IL RILASCIO DEL PERMESSO DI COSTRUIRE DEI FABBRICATI E DELLE OPERE DI URBANIZZAZIONE A CONTRIBUTO AGGIUNTIVO È SUBORDINATO AL RISPETTO DELLE SEGUENTI PRESCRIZIONI COME DA COMUNICAZIONE PROT. 87036 DEL 27/03/2014.

DATI STEREOMETRICI

Elaborati dello stato di progetto

T_D03

ZONIZZAZIONE

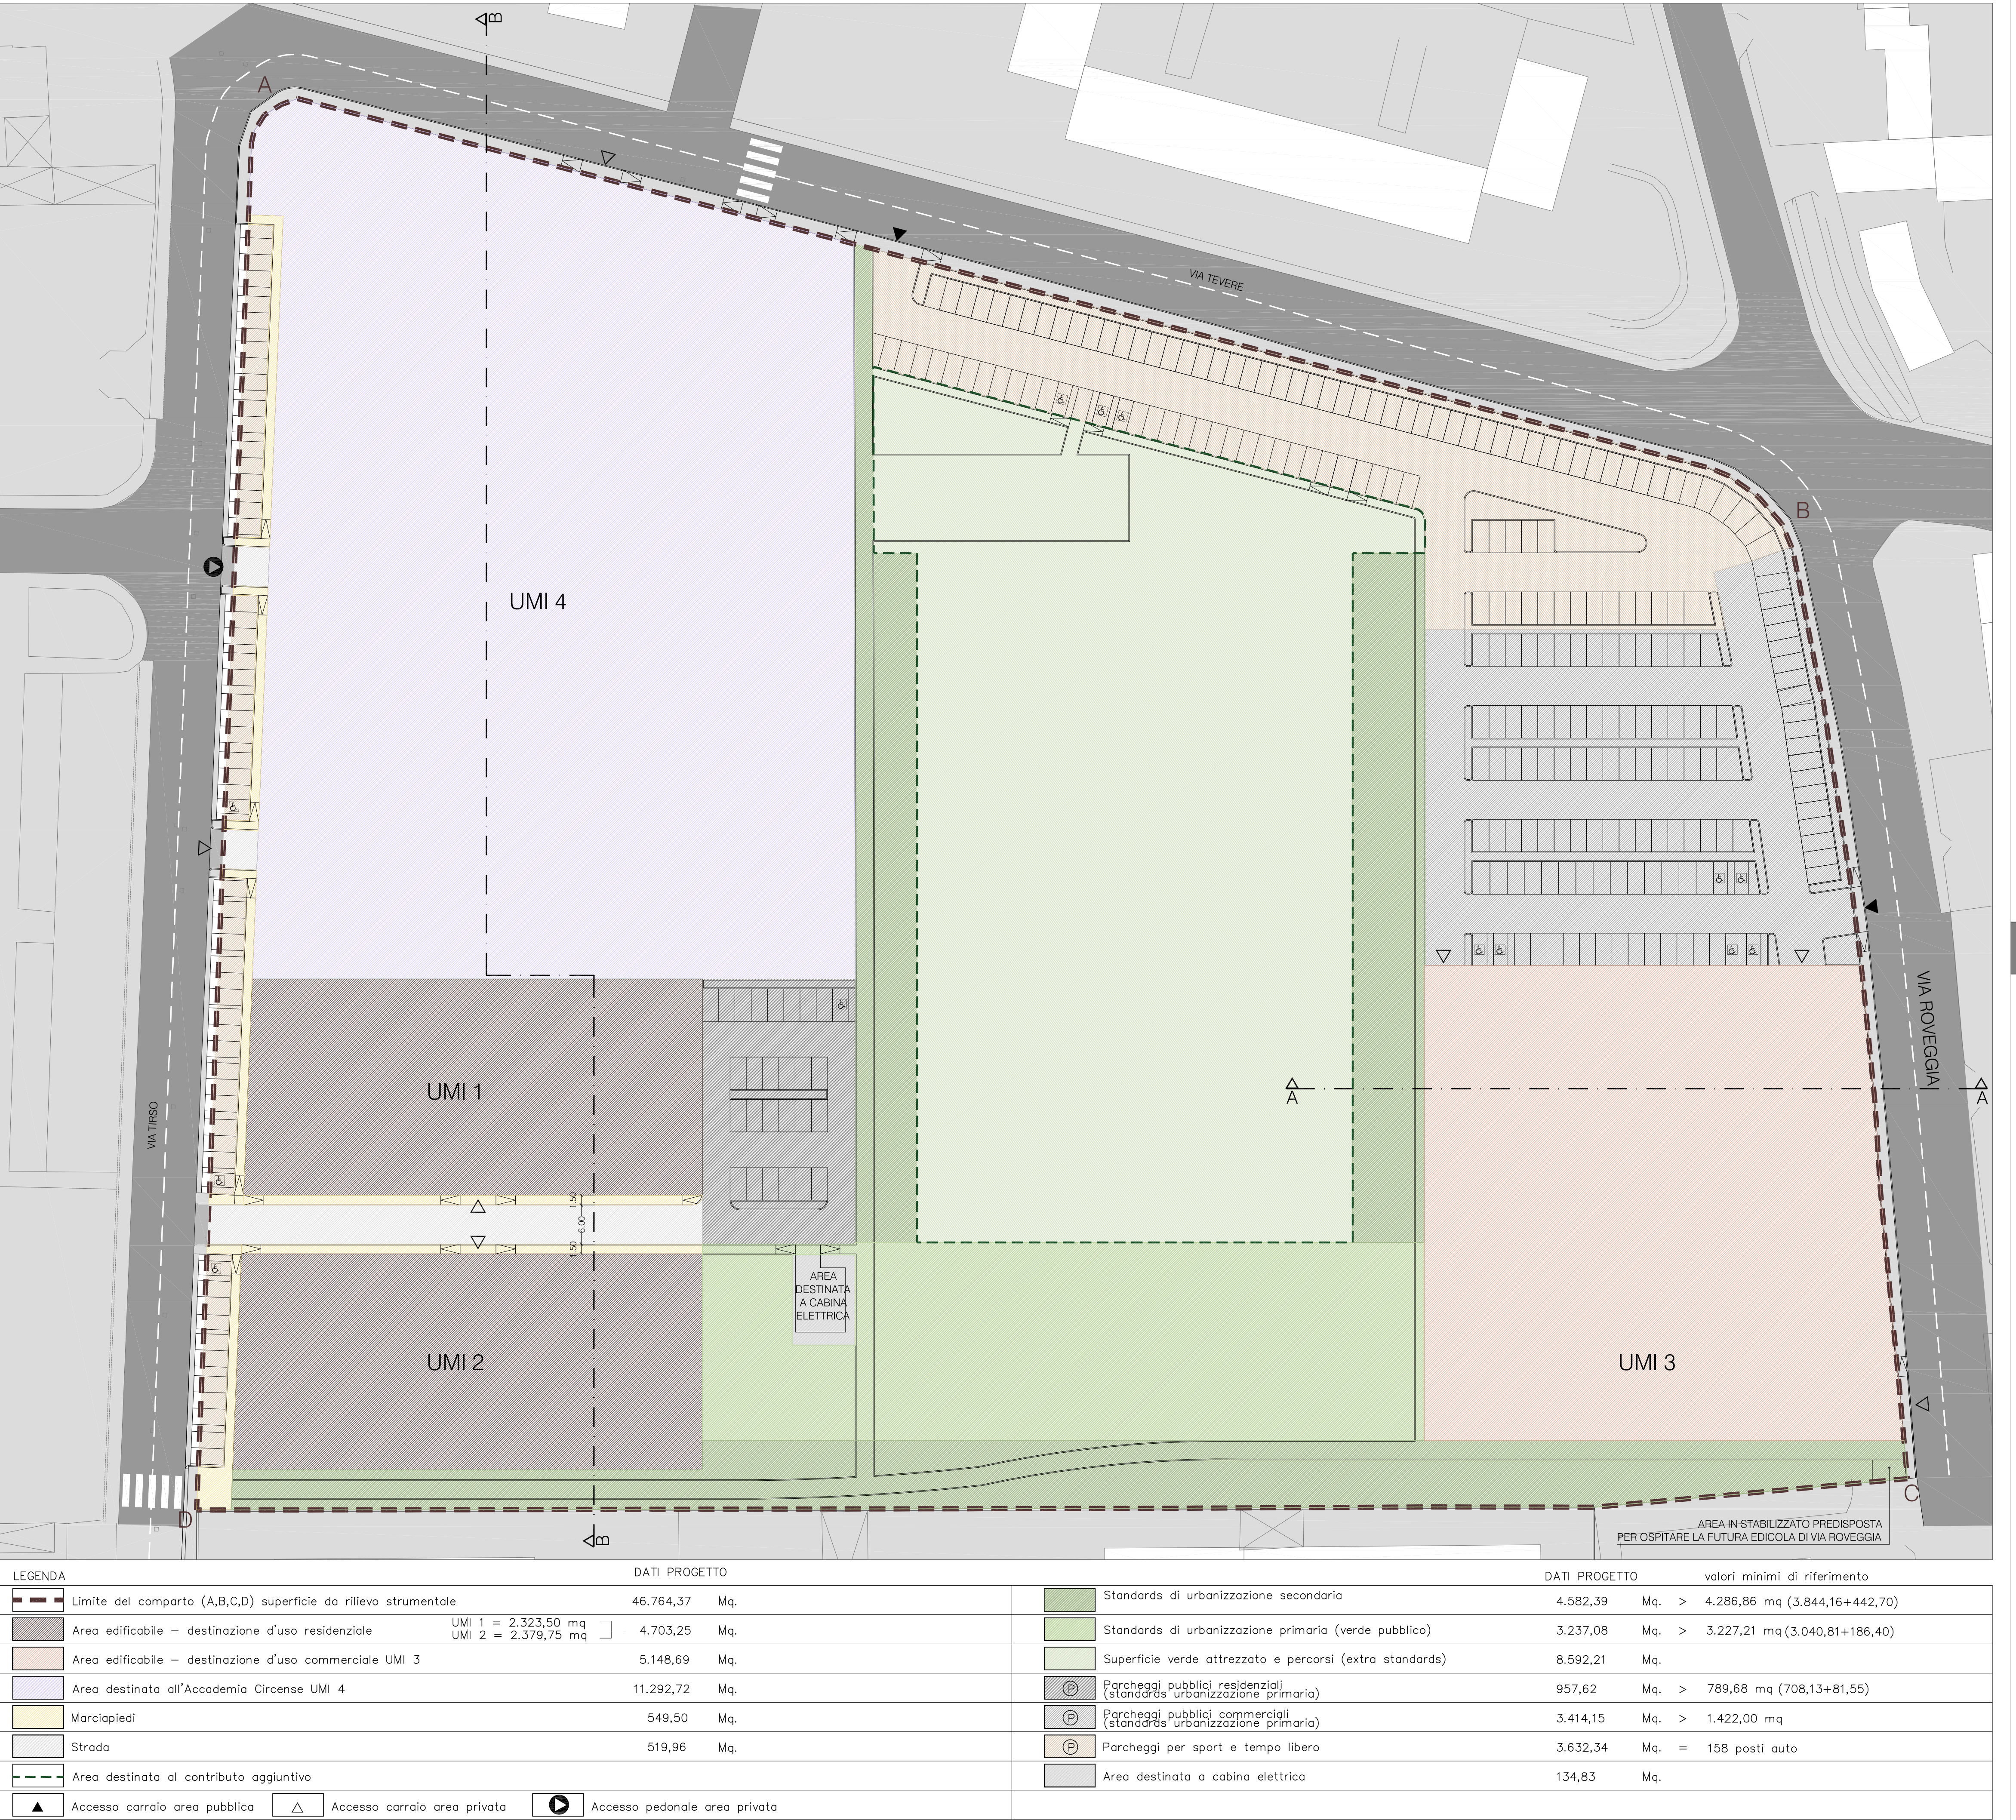
- come richiesto dal Comitato di Bonifica:**
 - la volumetria del sistema di compensazione prevista in circa 1.200 mc. si ritiene idonea per la salvaguardia del rispetto del principio di invarianza idraulica. L'eventuale possibilità di riduzione del 50% dovrà essere subordinata alla verifica in loco del coefficiente di filtrazione a valori superiori a 10⁶ m/s e frazione limosa inferiore al 5%;

- il sistema di compensazione dovrà essere realizzato con modalità e topologie che permettano una buona integrazione con il paesaggio circostante e la facile manutenzione;

- l'obbligo della realizzazione ed il mantenimento del sistema di compensazione, compresi i relativi oneri di manutenzione, dovrà essere trascritto in tutti gli atti di trasferimento dei beni che ne traggano beneficio, nonché nella convenzione di interruzione;

- dovrà essere limitata allo stretto necessario la realizzazione di superfici impermeabili e previsto, nelle aree destinate a parcheggio, le soluzioni più idonee a favorire l'infiltrazione delle acque nel terreno (per es.: elementi grigliati, ecc.).

- Le fase esecutive si verificherà la realizzazione del sistema di compensazione, nonché verrà garantito il rispetto delle percentuali di impermeabilizzazione previsti nello studio idraulico approvato. Eventuali modifiche prevederanno l'adeguamento del sistema di compensazione.

- come richiesto da AGSM spa:**
 - dovrà essere previsto il cavioduto per la rete di telecomunicazioni;
 - dovrà essere spostata la cabina in posizione maggiormente bascentica e dovrà essere garantito un percorso accessibile ai mezzi di AGSM di larghezza minima di 4 m.

- In merito a quest'ultimo punto, dato che anche nel parere della Provincia si evidenzia la necessità di trovare una diversa collocazione per la cabina, detto cabina dovrà essere posizionata a sud del parcheggio urbanistico residenziale.

- A tal proposito si richiama il parere del Coordinamento Ambiente in cui si evidenzia la necessità di integrare il progetto con un elaborato che indichi che le fase di rispetto della cabina elettrica non comportano recisione dell'area stessa.

- Detto recinzione potrà essere costituito da uno stelo ad una distanza di m.2,5 per creare una barriera.
 - dovranno essere inserite le specifiche tecniche di AGSM;

- come richiesto dalla Provincia**
 - qualora situato in prossimità di un'area verde, la cabina sia recintata ad una distanza non inferiore allo distanza di prima approssimazione (d.p.a.) che dovrà essere dichiarata dal gestore di rete.

- come richiesto dal Coordinamento Mobilità e Traffico:**
 - spostamento del passo carrabile dell'Accademia cirense al fine di garantire una distanza di almeno 12 m. dall'intersezione tra via Tiro e via Ombrone.

- come richiesto da Acque Veronesi scar:**
 - il rifilamento del tratto di fognatura tra via Tevere e via Breno. Dato che detto sistemazione non rientra nel programma triennale delle opere previste da Acque Veronesi, la realizzazione di detto tratto dovrebbe essere inserito tra le opere di urbanizzazione primaria di competenza della Ditta Manfredi o scorporo degli oneri di urbanizzazione.

- In merito alla rete dell'acquedotto evidenzia la necessità di chiudere l'assetto tra via Tevere e via Ombrone.
 - Conseguentemente tutte le opere da realizzare extra ambito dovrebbero essere di competenza della Ditta proponente.
